# 工作联系函

## 主题 :B40L/B80C 左右镜壳改模通知

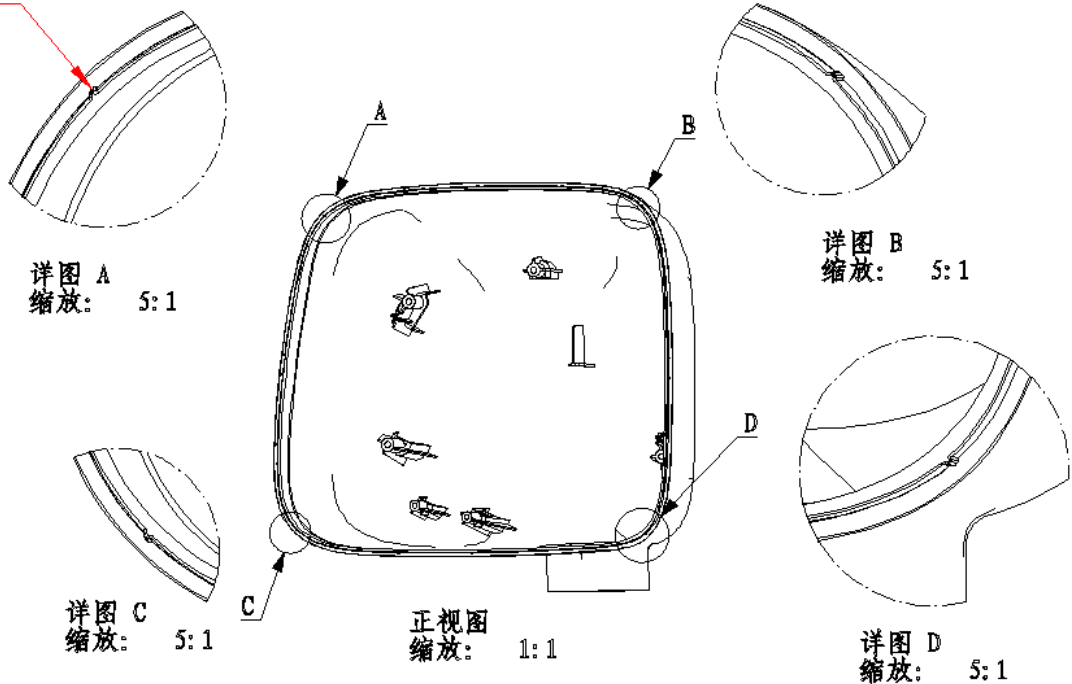
B40L/B80C 后视镜低温出现边缘顶白质量问题, 经质量部验证取消镜壳 R 角处凸起可以有效解决顶白, 且不影响装配性能。

时间节点定在 12 月 10 日前完成改模。以左件为例, 改模位置见下图:

四角R处  
取消凸起

需要采购部通知分供方天津精美特公司进行改模:

- 1.分供方提报改模 15 日周期, 改模期间需求库存的储备 (生管部调度提供预示量);
2. 精美特在镜壳电镀前对塑件凸起进行打磨维修。
